Parere n.2056 del 29/04/2016

<p>Progetto ID_VIP 3135</p>	<p><i>Verifica di Ottemperanza</i> Adeguamento al tipo B dell'itinerario S.S. Sassari - Olbia, lotto 2 - DEC/VIA/60 del 24/02/2011, prescrizioni lettera A) nn. 4,5,8,11 e 13. Già parere CTVA 1829 del 03/07/2015</p>
<p>Proponente</p>	<p>ANAS SpA</p>

Il Proponente con nota prot.. CDG-108907-P del 21.09.2015 ha richiesto la Verifica di Ottemperanza in merito al progetto "*Adeguamento al tipo B (4corsie) dell'itinerario Sassari - Olbia. LOTTO 2- verifica di ottemperanza alle prescrizioni A) 4,5,8,11e,13 del decreto di compatibilità ambientale DEC/VIA/60 del 24/02/2011*".

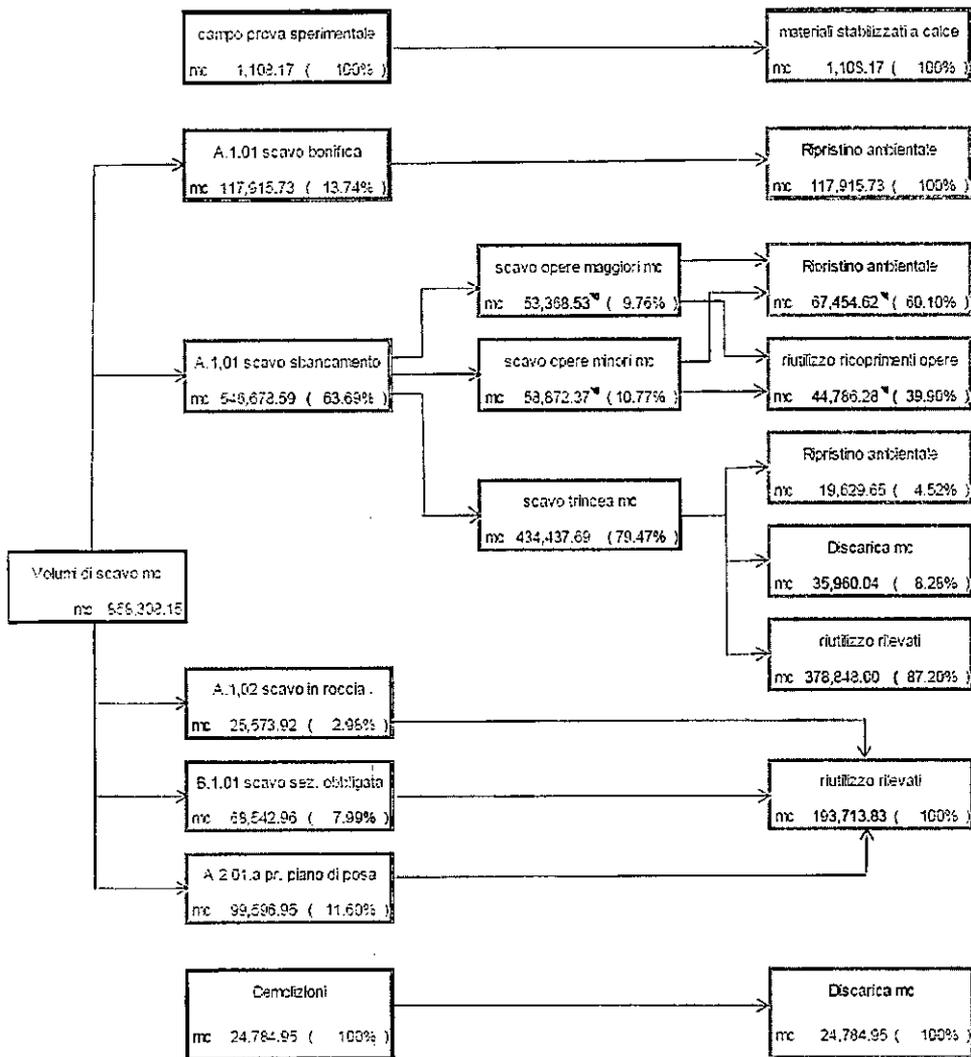
e riassunto nel seguente diagramma di flusso

VALUTATA positivamente la scelta (concorde anche con gli strumenti di programmazione regionale) di favorire il riutilizzo del materiale di risulta piuttosto che l'approvvigionamento tramite cave, nonché di ridurre al minimo indispensabile i quantitativi di materiale destinato a discarica;
